**Progetto Autorizzativo
Deposito Costiero GNL
Oristano**

HAZOP Report

<p>CLIENT/CUSTOMER </p>	
<p>PROJECT/TITLE PROGETTO AUTORIZZATIVO DEPOSITO COSTIERO GNL ORISTANO</p>	
<p>TITLE/TITLE P&ID SISTEMA DI CARICO AUTOCISTERNE (TIPICO PER UN SISTEMA DI CARICO)</p>	<p>TASK/STAGE </p>

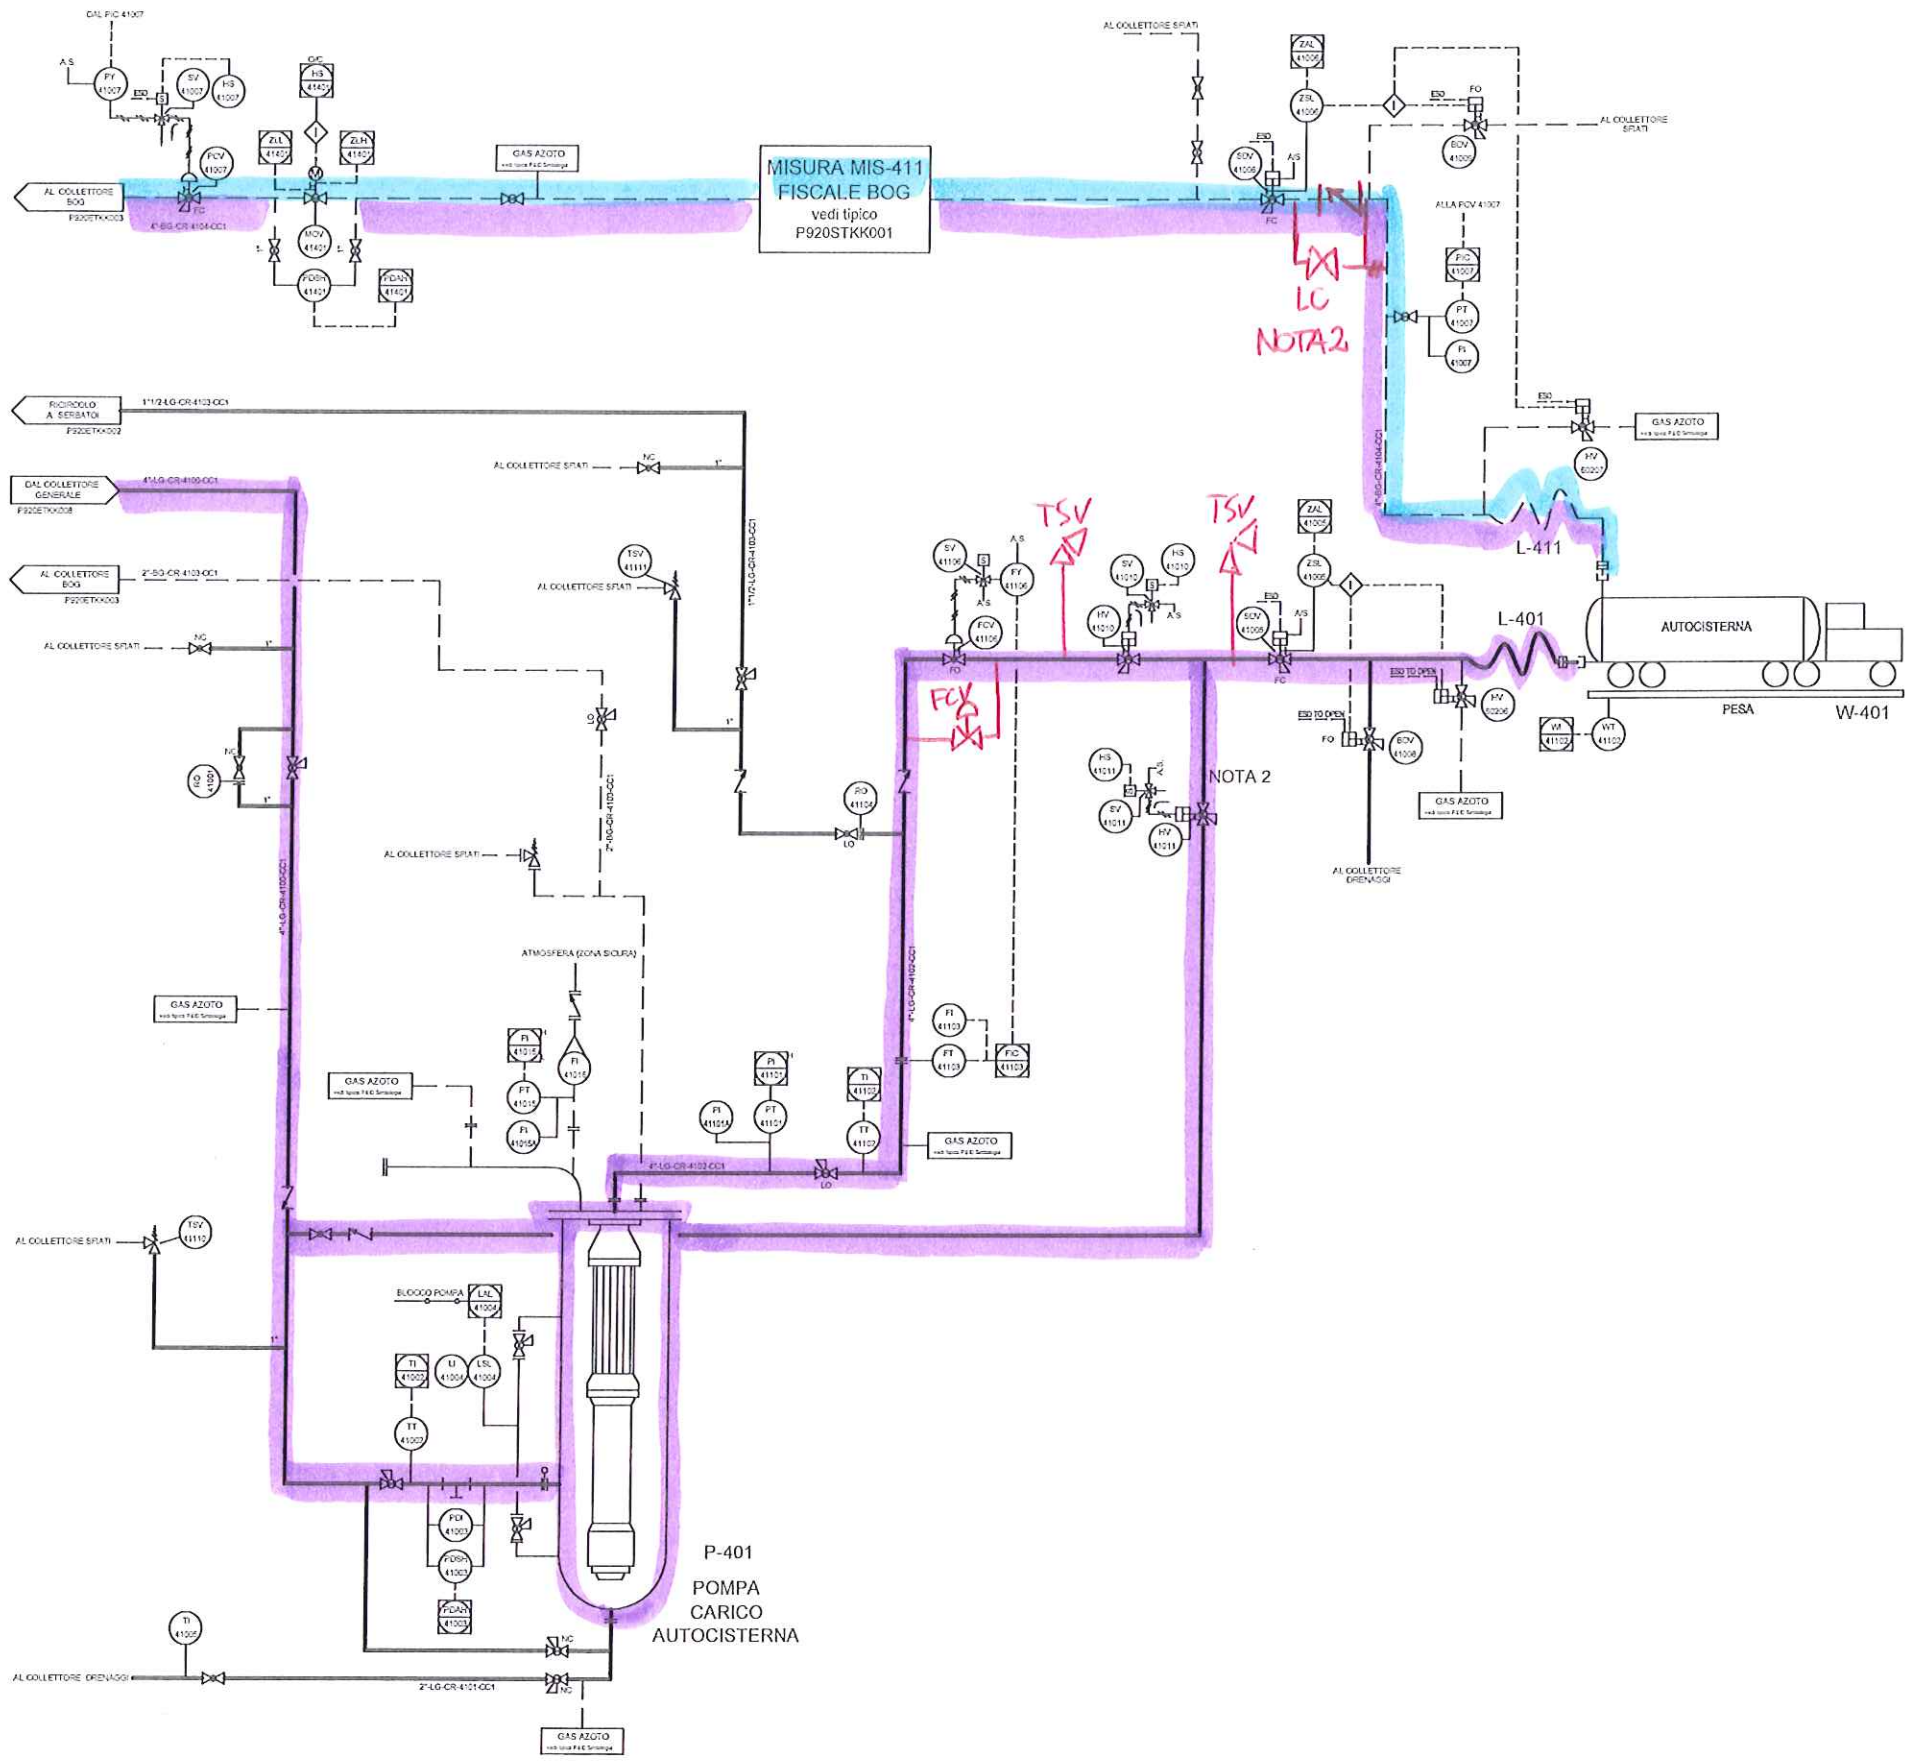
GW	DEVIATION	CAUSES	CONSEQUENCES	SAFEGUARDS	RECOMMENDATIONS	BY	COMMENTS
No	1. No Flow	1.1. Chiusura spuria valvole mandata pompa 1.2. Chiusura spuria HV-41011 1.3. Errore operatore che chiude valvola manuale in ingresso alla pompa	1.1.1. Mancato carico ATB 1.2.1. Mancato carico ATB 1.3.1. Cavitazione e possibile danneggiamento pompe P-401	1.1.1.1. WI-41102 che non registra variazioni di peso 1.2.1.1. WI-41102 che non registra variazioni di peso 1.3.1.1. LAL-41004 che arresta la pompa	1. Inserire indicatori di posizione su tutte le valvole di controllo :vedi Raccomandazione precedente 2. Prevedere allarme PAL-41101 di bassa pressione e arresto della relativa pompa per bassissima pressione PALL-41101	D'Appolonia D'Appolonia	
More	2. More Flow	2.1. Malfunzionamento FIC-41103 che apre valvola FCV-41106	2.1.1. Flusso fuori dai parametri operativi dell'ATB		3. Prevedere misuratore di portata indipendente con allarme locale e in sala controllo.	D'Appolonia

Other Than	3. Misdirected flow in fase di scarico overfilling ATB	3.1. Apertura HV-41010 in fase di scarico overfilling ATB	3.1.1. Potenziale mancato scarico ATB		4. Prevedere un interlock tra le valvole HV-41010 e HV-41011	D'Appolonia

4. Misdirected flow	4.1. Apertura spuria BDV-41008	4.1.1. Ingresso GNL in KO drum torcia V-501	4.1.1.1. Allarme TAL-59018 su KO drum V-501	5. Valutare possibilità di sostituire BDV-41008 con valvola manuale	D'Appolonia

5. GNL nel sistema di Blow down	5.1. Spiazzamento linea connessione ATB a valle di SDV-41005	5.1.1. GNL nel KO drum di torcia V-501, generazione vapori e accensione torcia		6. Valutare la possibilità di spiazzare la linea connessione ATB a valle di SDV-41005 verso l'ATB per limitare flaring	D'Appolonia

6. Misdirected flow	6.1. Apertura spuria BDV-41009	6.1.1. Ingresso BOG in KO drum torcia V-501	6.1.1.1. Allarme ALH-59034 che indica presenza di idrocarburi in ingresso alla torcia	7. Valutare possibilità di sostituire BDV-41009 con valvola manuale 8. Valutare la possibilità di inviare vapori al collettore BOG	D'Appolonia D'Appolonia

GW	DEVIATION	CAUSES	CONSEQUENCES	SAFEGUARDS	RECOMMENDATIONS	BY	COMMENTS
	7. BOG nel sistema di Blow down	7.1. Spiazzamento linea connessione ATB a monte di SDV-41006	7.1.1. BOG nel KO drum di torcia V-501 e accensione torcia		9. Valutare la possibilità di spiazzare la linea connessione ATB a monte di SDV-41006 verso l'ATB per limitare flaring	D'Appolonia

GW	DEVIATION	CAUSES	CONSEQUENCES	SAFEGUARDS	RECOMMENDATIONS	BY	COMMENTS
More	1. Higher Temperature	1.1. Mancato raffreddamento delle pompe di carico ATB (sistema keep cold) 1.2. Mancato raffreddamento dell'autocisterne	1.1.1. Possibili shock termici o lunghi periodi di avviamento 1.2.1. Danneggiamento ATB		1. Prevedere soluzioni per il mantenimento freddo del sistema (es. linea di ricircolo) 2. Prevedere un by pass della FCV-41106 con una FCV dedicata dimensionata per fase di cool down prima del carico, controllata sempre da FIC-41103	D'Appolonia D'Appolonia

GW	DEVIATION	CAUSES	CONSEQUENCES	SAFEGUARDS	RECOMMENDATIONS	BY	COMMENTS
More	1. Higher Pressure in ATB durante fase di carico	1.1. Malfunzionamento PIC-41007 che chiude PCV-41007 in ingresso al collettore BOG	1.1.1. Possibile sovrappressione dell'autocisterna		1. Prevedere PAH su linea ritorno vapori in prossimità dell'ATB e PAHH che arresta pompe di carico ATB.	D'Appolonia

GW	DEVIATION	CAUSES	CONSEQUENCES	SAFEGUARDS	RECOMMENDATIONS	BY	COMMENTS
More	1. Higher Level in ATB	1.1. Errore operatore e mancato arresto del carico ATB	1.1.1. Sovrariempimento ATB e possibile ingresso GNL in linea BOG		1. Prevedere opportune procedure operative e verificare sistemi di sicurezza ATB al fine di prevenire eventuali sovrariempimenti	Edison

**P&ID SISTEMA DI
STOCCAGGIO
GNL**

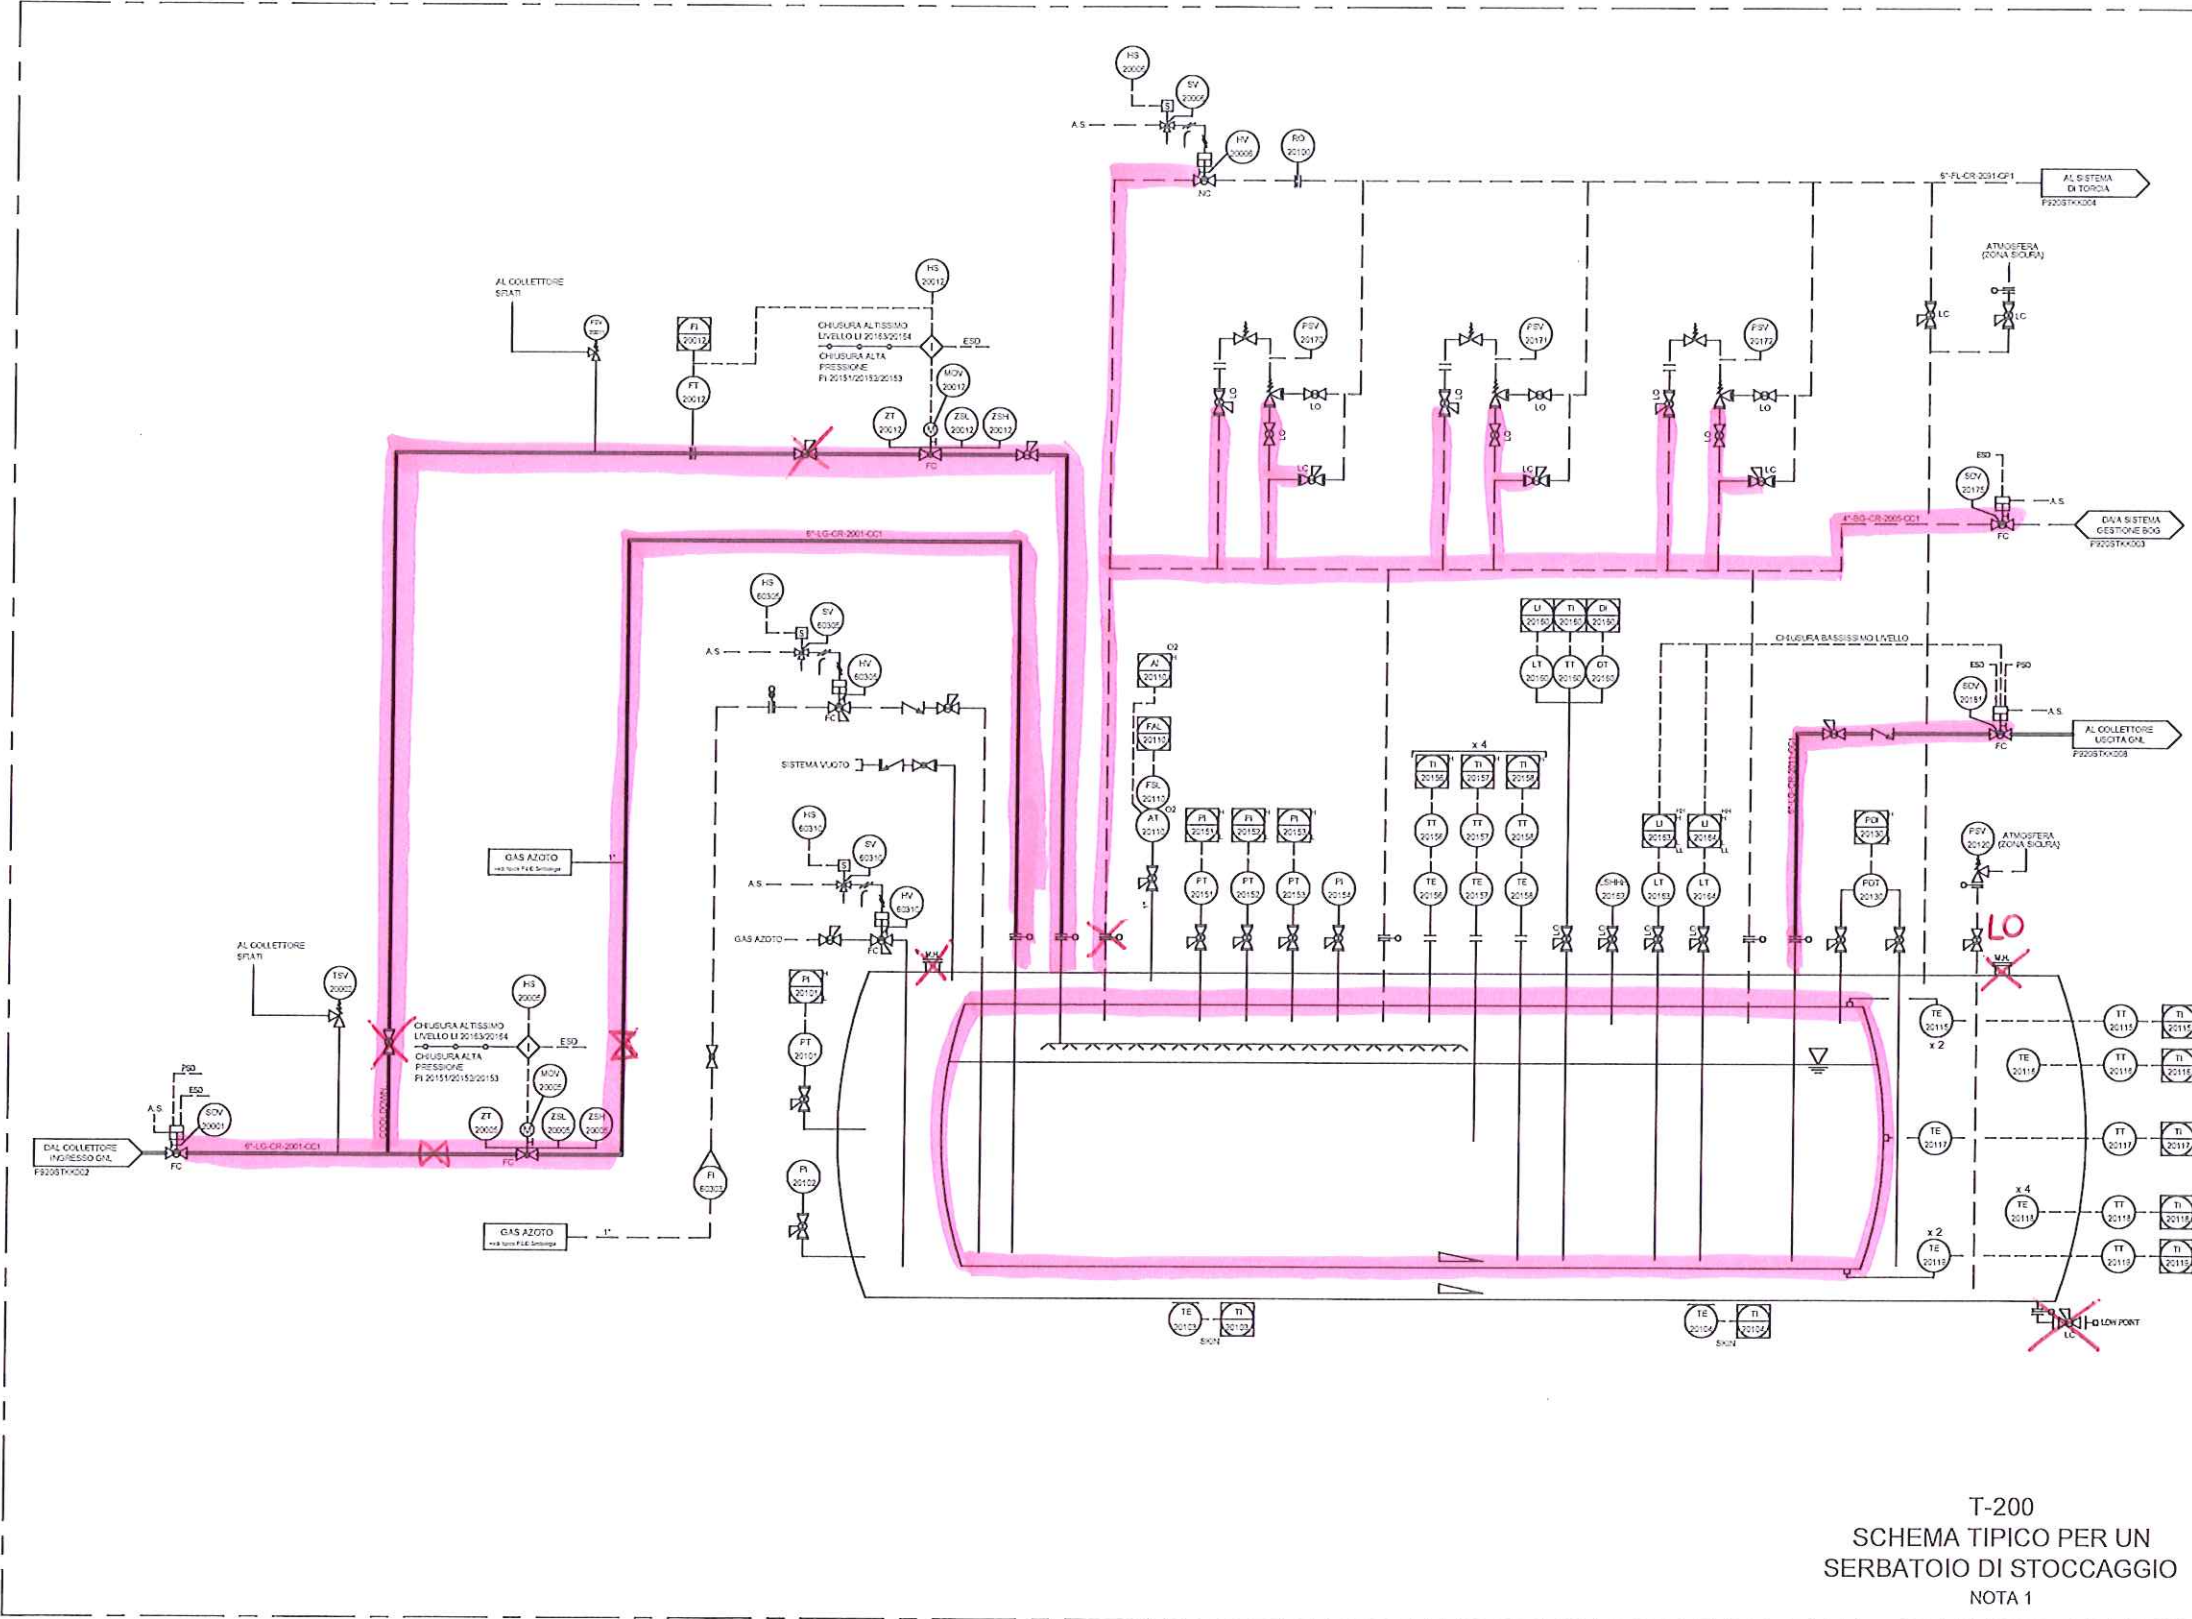
GW	DEVIATION	CAUSES	CONSEQUENCES	SAFEGUARDS	RECOMMENDATIONS	BY	COMMENTS
More	1. Higher Pressure	1.1. Chiusura spuria della valvola SDV-20175 sulla linea BOG in fase di carico del serbatoio	1.1.1. Possibile sovrappressione del serbatoio	1.1.1.1. PAH-20151/152/153 che chiude MOV-20005 e MOV-20012 1.1.1.2. PSV-20170/171/172	1. Considerare di sostituire attuatore MOV-20005 e MOV-20012 con attuatori pneumatici (analogo per tutti i serbatoi)	D'Appolonia

1.2. Roll over del serbatoio	1.2.1. Sovrappressione del serbatoio	1.2.1.1. PSV-20170/171/172 1.2.1.2. DI-20160 che monitora la densità del GNL a diverse quote nel serbatoio 1.2.1.3. Monitoraggio della T a varie quote del serbatoio (T-20156/157/158 x 4)

1.3. Incendio esterno	1.3.1. Sovrappressione nel serbatoio	1.3.1.1. Serbatoio a doppio contenimento 1.3.1.2. Impianto antincendio	2. Verificare dimensionamento fiaccola in base al caso dimensionante 3. Verificare la possibilità di utilizzare un cold vent al posto della fiaccola	D'Appolonia	1. Considerare lo scarico contemporaneo di due o tre serbatoi

2. Higher Pressure in involucro serbatoio esterno	2.1. Rottura del serbatoio interno	2.1.1. Sovrappressione del serbatoio esterno	2.1.1.1. PSV-20120 2.1.1.2. PDAL-20130 2.1.1.3. PAH-20101 2.1.1.4. TI-20118/116 su serbatoio esterno che allertano della presenza di GNL nell'involucro esterno	4. Prevedere che la PSV-20120 scarichi a torcia	D'Appolonia

GW	DEVIATION	CAUSES	CONSEQUENCES	SAFEGUARDS	RECOMMENDATIONS	BY	COMMENTS
Less	3. Lower Pressure (Vacuum)	3.1. Chiusura spuria SDV-20175 durante fase di scarico del serbatoio (es. carico bettoline) 3.2. Apertura spuria HV-20006 che manda BOG a fiaccola	3.1.1. Vuoto e conseguenti danni strutturali 3.2.1. Abbassamento pressione nel serbatoio e perdita di BOG	3.1.1.1. PAL-20151/152/153 che allerta operatore 3.2.1.1. Scarico a fiaccola e accensione della fiaccola	5. Prevedere valvola rompivuoto su linea azoto 6. Prevedere chiusura SDV-20181 in logica 2 su 3 con PAL-20151/152/153. Azione da prevedere sul singolo serbatoio per tutti i serbatoi. 7. Prevedere fine corsa su valvola HV-20006	D'Appolonia D'Appolonia D'Appolonia

GW	DEVIATION	CAUSES	CONSEQUENCES	SAFEGUARDS	RECOMMENDATIONS	BY	COMMENTS
More	1. Higher Level	1.1. Errore operatore in fase di carico serbatoi	1.1.1. Sovrariempimento serbatoio e invio GNL al sistema BOG	1.1.1.1. LAH-20163/164 1.1.1.2. LAHH-20163/164 che chiudono MOV-20005/12	1. Prevedere PAHH-20224 che arresta pompe di ricircolo P-211A/B	D'Appolonia	
		1.2. Errore di trasferimento da un serbatoio all'altro	1.2.1. Sovrariempimento serbatoio e invio GNL al sistema BOG con conseguente chiusura MOV e possibile danneggiamento pompe di ricircolo	1.2.1.1. PAH-20224			
Less	2. Lower Level	2.1. Errore operatore che non arresta scarico del serbatoio con basso livello	2.1.1. Perdita di inerzia termica del serbatoio e necessità di rifare procedura di cool down	2.1.1.1. LALL-20163/164 che chiudono SDV-20181
